# 合同現地地点検の実施報告

国土交通省 中部地方整備局  
静岡国道事務所  
沼津河川国道事務所  
浜松河川国道事務所

## ①令和6年度 合同現地点検の実施

## ③国道1号 同心橋東～国本間（事故危険区間 追加対策検討区間）

### 浜松市中央区飯田町地区\_現地点検ルート

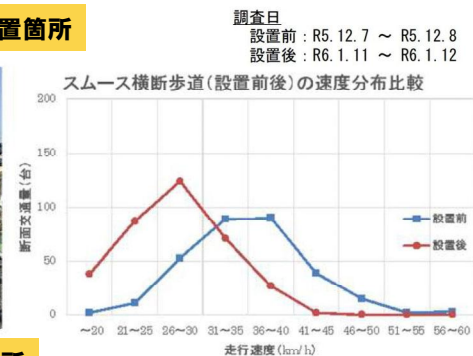
静岡国道：新設ハンプ箇所の前後には「この先凸部あり」のSL看板が設けられているが、あの看板は仮設なのか本設なのか。

浜松市：龍泉寺の東側の「時間帯交通規制」に関しては周辺地権者との協議が難航している状態にある。龍泉寺利用者も通行しており「許可証を発行する」等の案も出ているが実現には至っていない。

静岡県：ハンプの設置位置はどのように考えているのか。他市町のゾーン30プラスも抱えている静岡県の立場として、道路の入口部に設けるか、それとも中間部に設けるかの考え方の参考としたい。

久保田教授：今回の設置位置は良い事例である。入口部にハンプを設け、更に中間部に設けると効果的ではあるが、騒音の課題から苦情が発生するケースもある。

浜松市：SL看板が設置されている現在の状態を完成形と考えている。

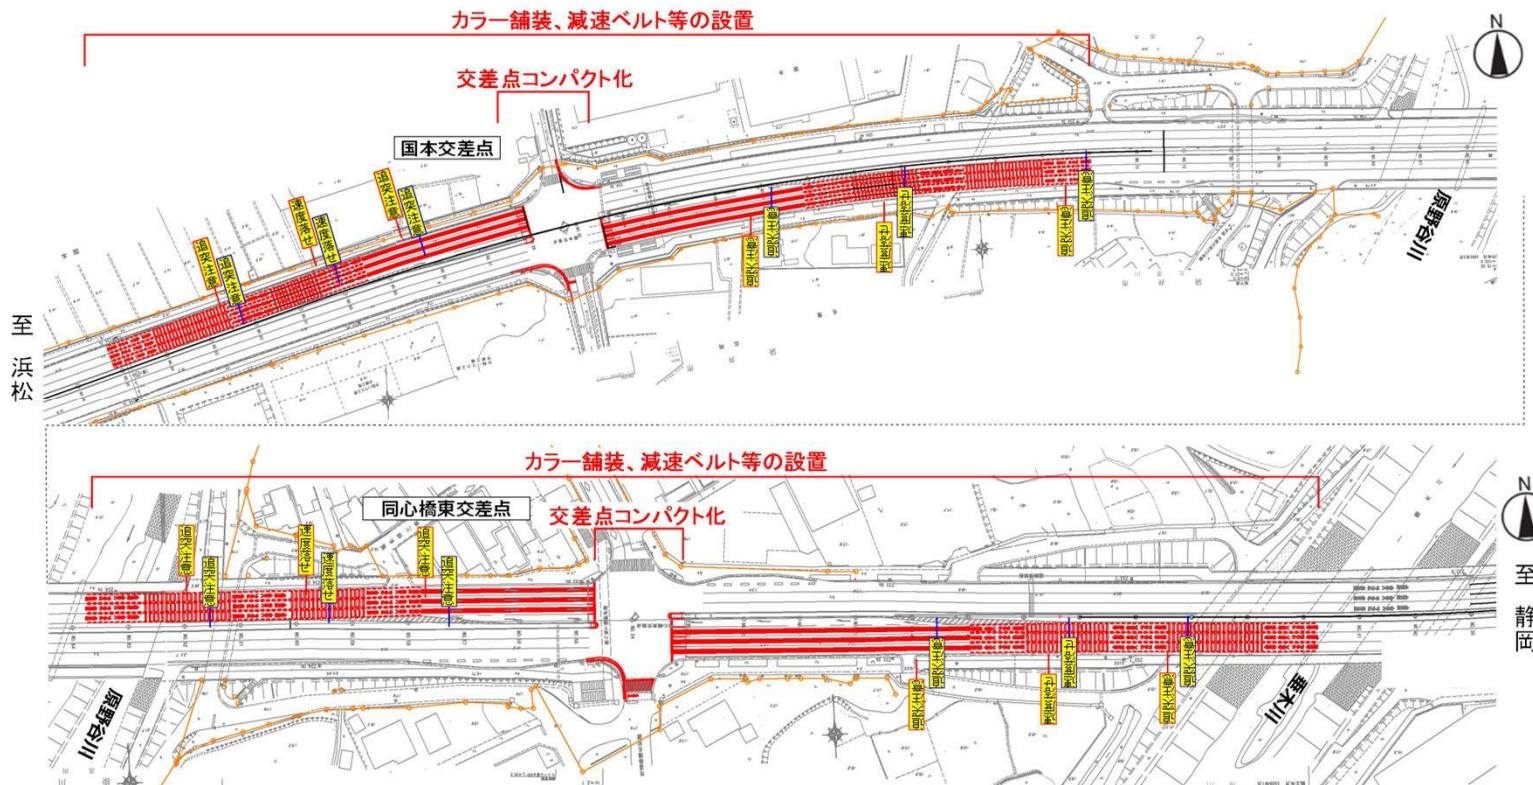
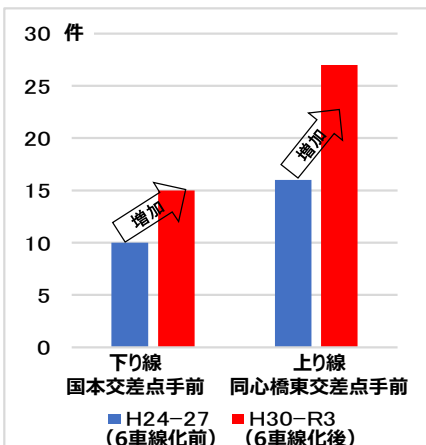
浜松河川国道：対策メニューについてはAR技術を活用し、現在の風景に対策案の3次元モデルを重ね合わせて眺めることができるので観覧頂きたい。

浜松河川国道：交差点部では「地下横断歩道の屋根部分」が歩行者信号への視認を妨げるとの意見もドライバーから頂いているが、これに対しては対向車線側の歩行者用信号も確認可能であり、対応可能な範囲は限られる。

静岡国道：コンパクト化の中で「停止線の前出し」に関してはもう少し前に出すことが出来るのではないか。それとも何かの基準で決まっているのか。

浜松河川国道：停止線の位置は車両走行軌跡を用いて巻き込み部の確認をし、コンパクトになるよう検討をしている。
